**AVIS RELATIF À LA PROTECTION
CONTRE LES EVENTUELS EFFETS NOCIFS ET NUISANCES
PROVOQUÉS PAR LES RAYONNEMENTS NON IONISANTS
GÉNÉRÉS PAR DES ANTENNES ÉMETTRICES STATIONNAIRES**

Commune : CHARLEROI - Exploitant : TELENET GROUP

Référence exploitant : HT1645O

Rapport n° 4062 / 2023

Figure 2 : Vue en plan des installations d'antennes dans un rayon de 300 mètres autour de l'installation faisant l'objet de la demande d'avis

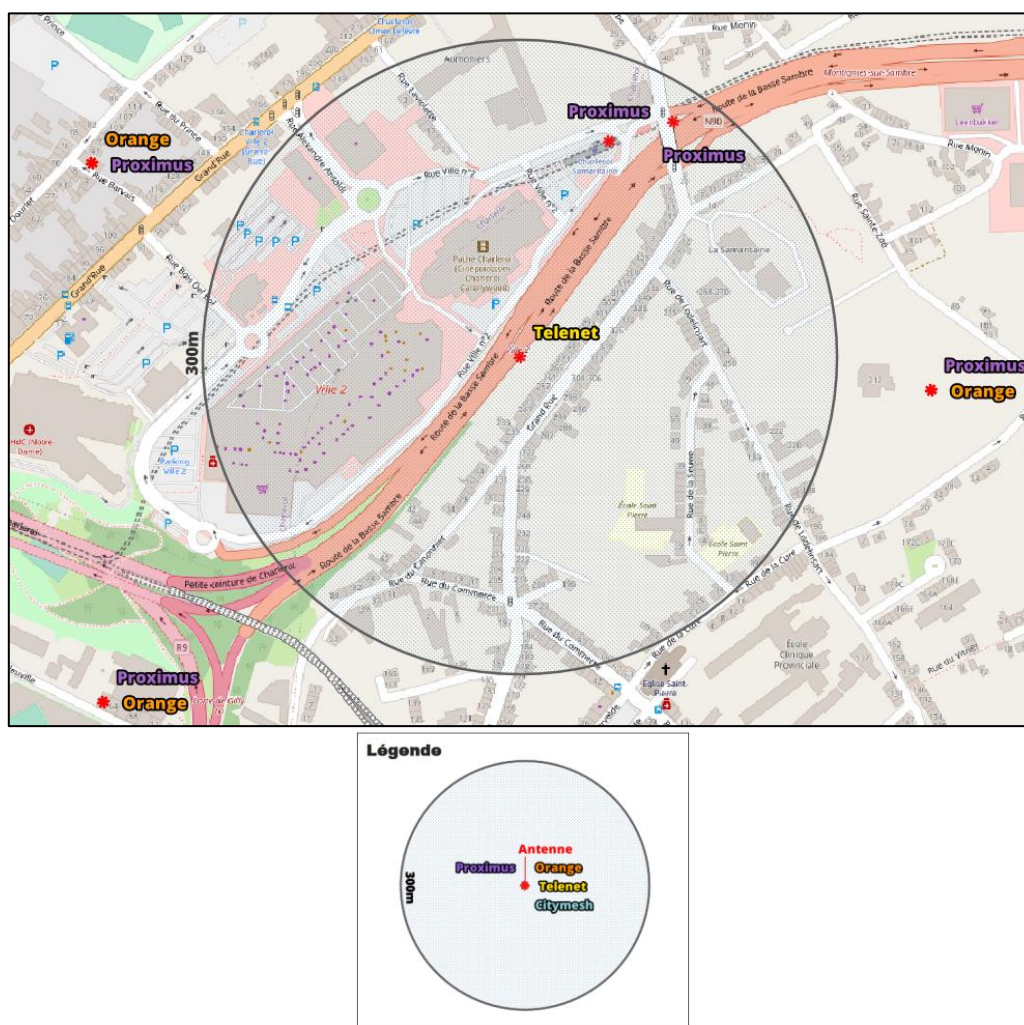
Compte tenu du nombre d'installations localisées dans la figure 2, il apparaît que l'intensité du rayonnement électromagnétique généré, dans les lieux de séjour situés à proximité de l'installation référencée dans le paragraphe 2, par l'ensemble des antennes émettrices stationnaires de l'ensemble des exploitants du même site d'antennes émettrices stationnaires respecte la limite fixée à l'article 4, § 2 du décret.
